# Sicherheitsempfehlung

02/2009  
04.02.2009

## Risse an der Halteplatte des Raketenmotors der Junkers Magnum-Rettungsgeräte

Ereignis mit AZ: DX041-0/08

Abschussrohr 450 Magnum Speed

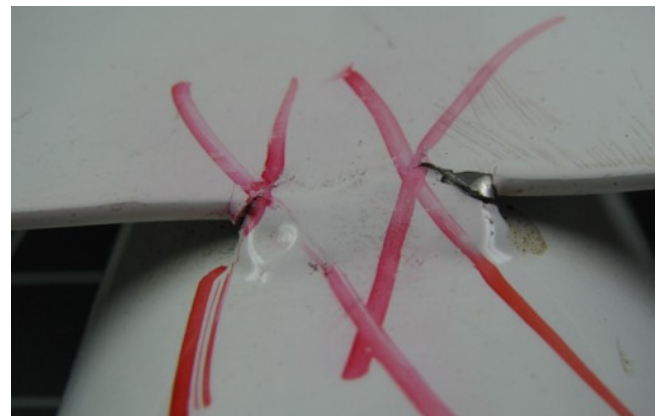
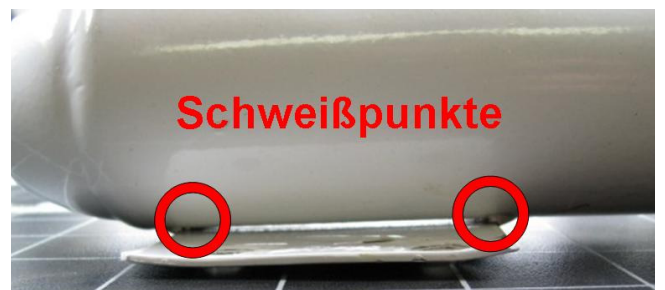
Im Verlauf weiterer Untersuchungen der BFU wurden an einem anderem Rettungssystem, Typ 450 Magnum Speed, Risse im Bereich der Halteplatte des Raketenmotors und der Verbindung an der Halteplatte gefunden.

Aufgrund des gegenwärtigen Erkenntnisstandes ist davon auszugehen, dass bei baugleichen Rettungssystemen Vorschädigungen an der Befestigung der Halteplatte des Raketenmotors vorhanden sein können.

Es bestehen ebenfalls berechnete Zweifel, ob die Art der Befestigung ausreichend ist, um bei Aktivierung des Rettungssystems eine genügende Fixierung des Ausschussrohres sicherzustellen.

Die Luftsportverbände DAeC und DULV sollten veranlassen, dass Ultraleichtflugzeuge, die mit dem Rettungssystem der Magnum-Serie ausgerüstet sind, vor dem nächsten Start auf Rissbildung an der Halteplatte des Raketenmotors überprüft werden.

Der mit der Musterzulassung beauftragte Verband (DULV) sollte darüber hinaus geeignete Maßnahmen zur Vermeidung der Rissbildung an der Halteplatte des Raketenmotors festlegen.
